**Forum mondial de l'harmonisation
des Règlements concernant les véhicules**

Règlement ONU n° 51 (Bruit des véhicules des catégories M et N)

**Proposition de complément 8 à la série 03 d'amendements
au Règlement ONU n° 51****Communication du groupe de travail informel de l'incertitude
de mesure***

Annexe 3, paragraphe 3.1.3.4.1.2

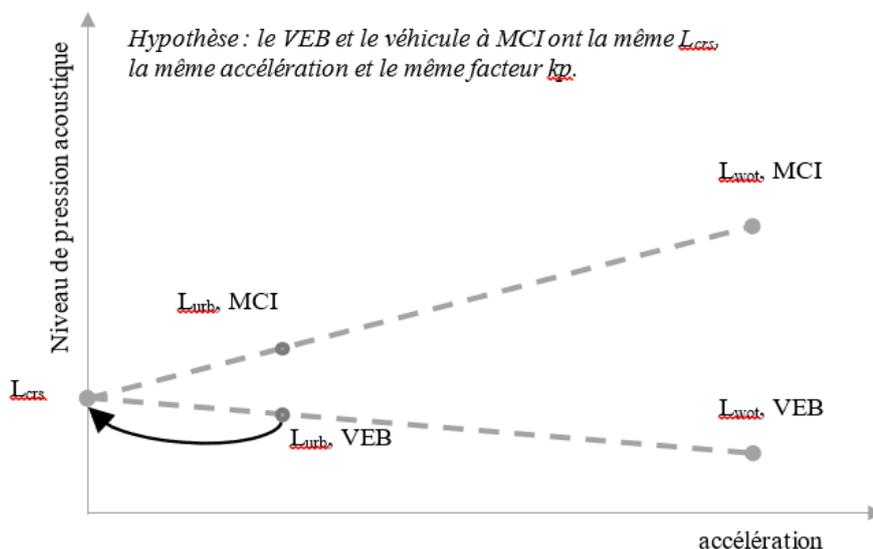
6. Pour éviter toute confusion concernant la valeur de L_{urban} , laquelle peut être inférieure à L_{crs} dans ce cas particulier, L_{urban} est calculée sur la base de L_{crs} , comme le montre le schéma ci-dessous.

Lorsque $L_{wot, rep}$ est inférieur à $L_{crs, rep}$:

$$k_P = 1$$

Lorsque $L_{wot, rep}$ est inférieur à $L_{crs, rep}$, le résultat final L_{urban} est le résultat de l'essai à vitesse constante :

$$L_{urban} = L_{crs, rep} \text{ .} \text{ .} \text{ .}$$
